TRONDHEIM KOMMUNE

NOTAT

Sak 103/16 Detaljregulering Fv 707, delstrekning Berg - Stormyra, gang- og sykkelveg, svar på spørsmål om mulighetene for å bruke mindre dyrka mark

Notat – Detaljregulering av fv. 707, delstrekning Berg – Stormyra, gang- og sykkelveg

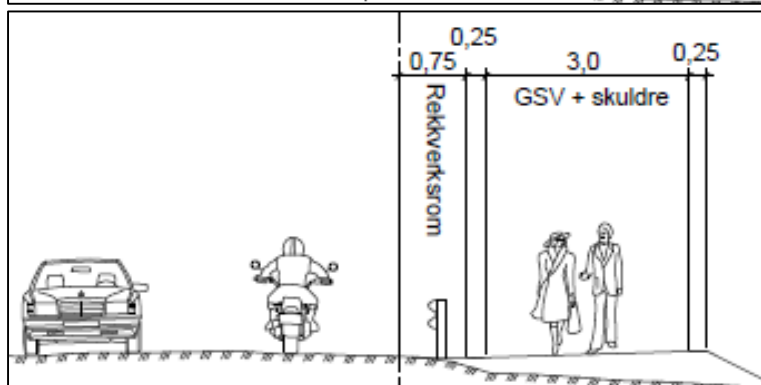
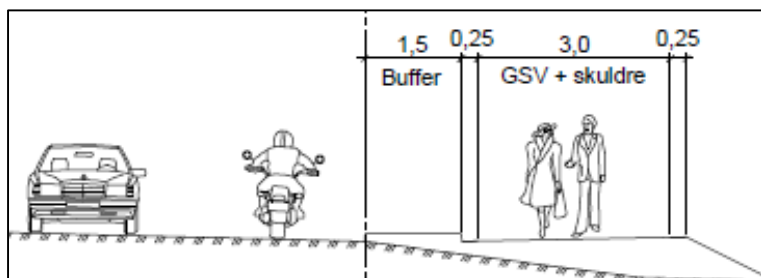
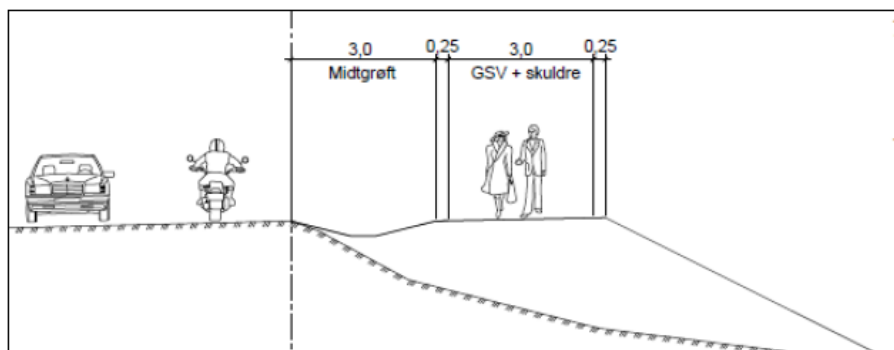
Alt. 1 Avstand mellom gang- og sykkelvegen og fylkesvegen reduseres

Gang- og sykkelvegen er regulert med en bredde på 3,5 meter, hvorav 3 meter asfalteres. Bredden på grøften er regulert 3 meter forbi dyrket mark. Videre er det visst tre forskjellige profiler med 3m-grøft, 1,5m buffer og med rekkverk.

Dersom grøften mellom g/s-vegen og fylkesvegen erstattes med rekkverk langs hele strekningen, kan det gi besparelse på ca. **2,1 daa** av dyrket mark.

Begrunnelse for 3-meters grøft:

- **Trafikksikkerhet.** Vegnormalene åpner for minimum 1,5 meter buffer mellom g/s-veg og kjøreveg ved fartsgrense 60 km/t. Med fartsnivå og andel av tungtrafikk som vi har på denne strekningen, er 3 meters bredde en mer trafikksikker løsning. Profil med 3+3 m er en «standard» løsning som brukes utenfor tettbygde strøk.

- **Drenering.** Både avrenning fra kjørevegen og g/s-vegen må ivaretas. Ved å redusere bredden på grøften, blir grøften grundere og håndtering av overvann vil være mindre effektiv. Med 3-meters grøft er det enklere å få til god drenering dersom det er lite lengdefall på veien.

Statens vegvesen anbefaler at 3-meters grøft mellom kjørebane og gang- og sykkelveg beholderes ut fra hensyn til trafikksikkert, behov for drenering av både g/s-vegen og veien, plass for snøopplag og lysmaster, og generell trygghetsfølelse, trivsel og attraktivitet for myke trafikanter.

Figur 1 Utklipp fra plankart 1

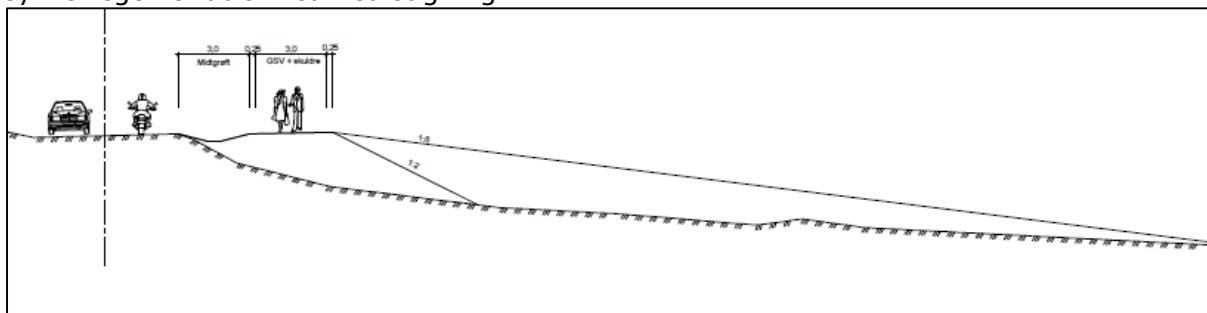
Stormyra. Forbi Stormyra er grøften planlagt med 6m bredde. Dette er på grunn av geotekniske forhold og trafikksikkerhet. For å vurdere om avstand mellom g/s-vegen og fylkesvegen kan reduseres forbi dyrket mark, ca. 200 m lang strekning, må det gjøres supplerende geotekniske vurderinger.
